PARC ÉOLIEN MONT SAINTE-MARGUERITE

Étude d'impact sur l'environnement

Volume 4 – Deuxième rapport complémentaire

Numéro du document – DNV GL: 800553-CAMO-R-04

CARTE 2-A
TRAVERSES DE COURS D'EAU

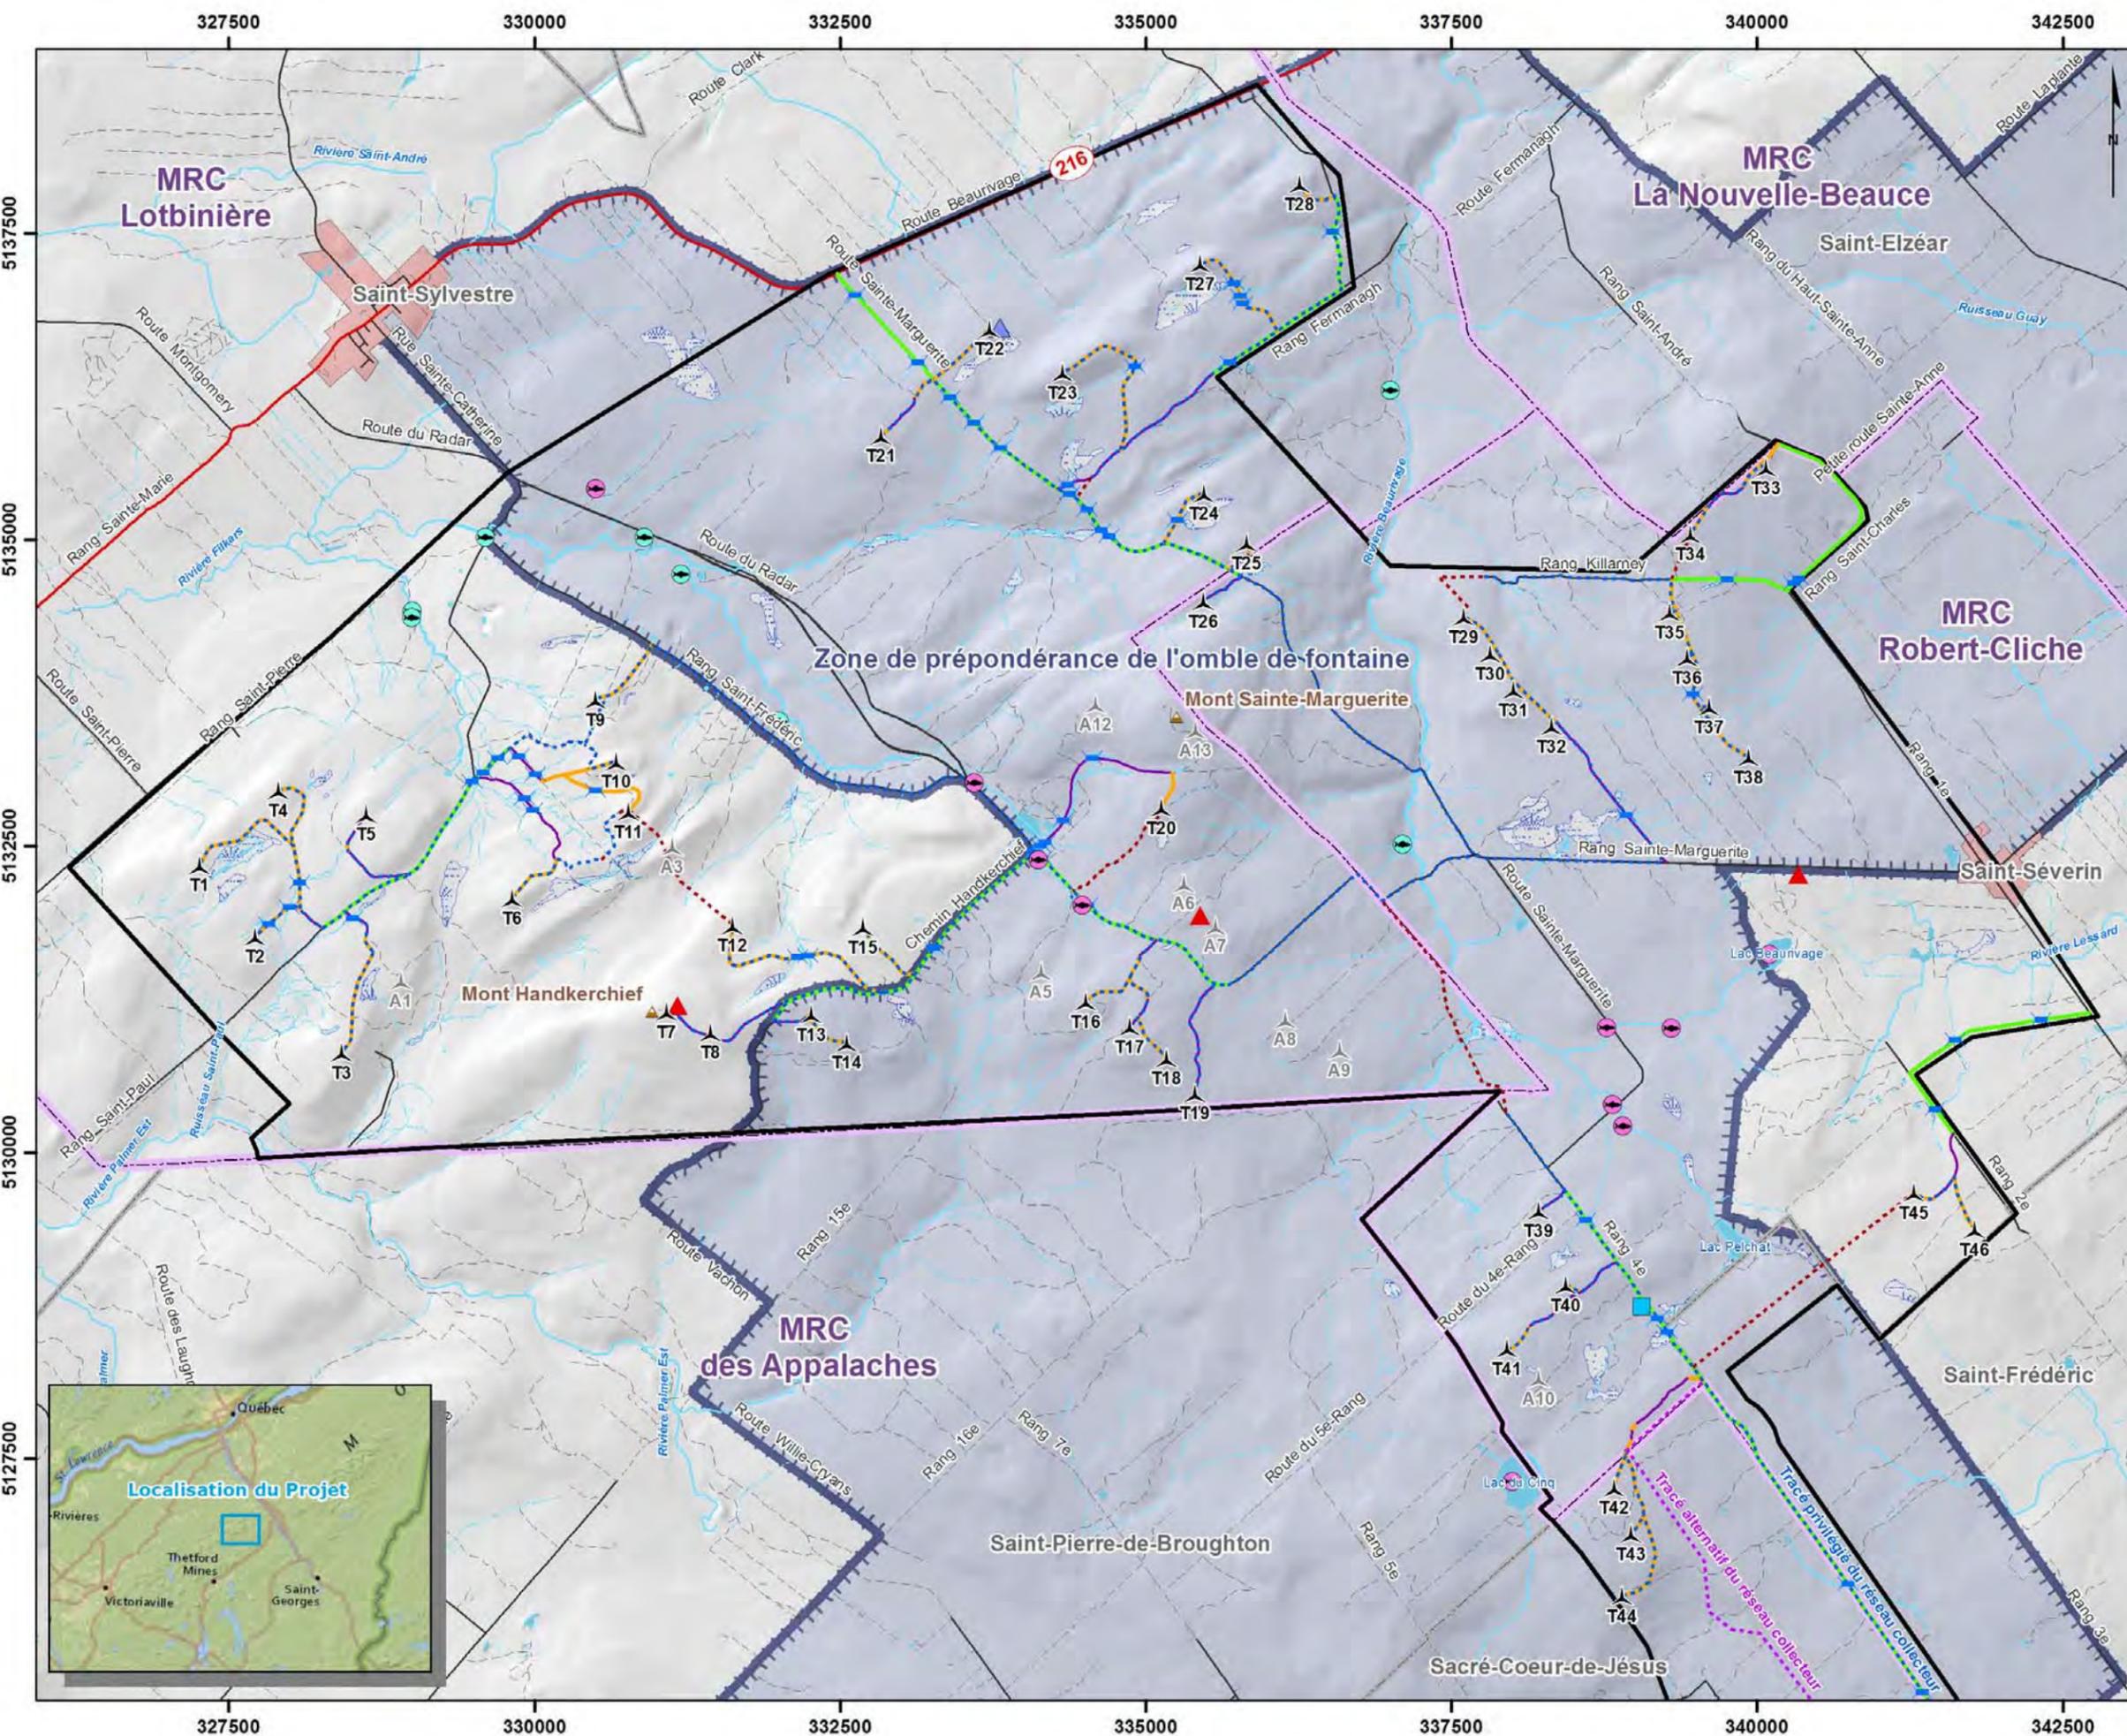
QC-47 Au tableau 5-18, concernant le nombre de traverses de cours d'eau prévues, nous nous questionnons sur la recevabilité d'un tel tableau considérant que l'initiateur ne connaît pas encore les chemins à améliorer. De plus, ce tableau semble incomplet puisque les cours d'eau touchés par les traverses prévues ne sont pas encore identifiés.

QC-47-R Réponse
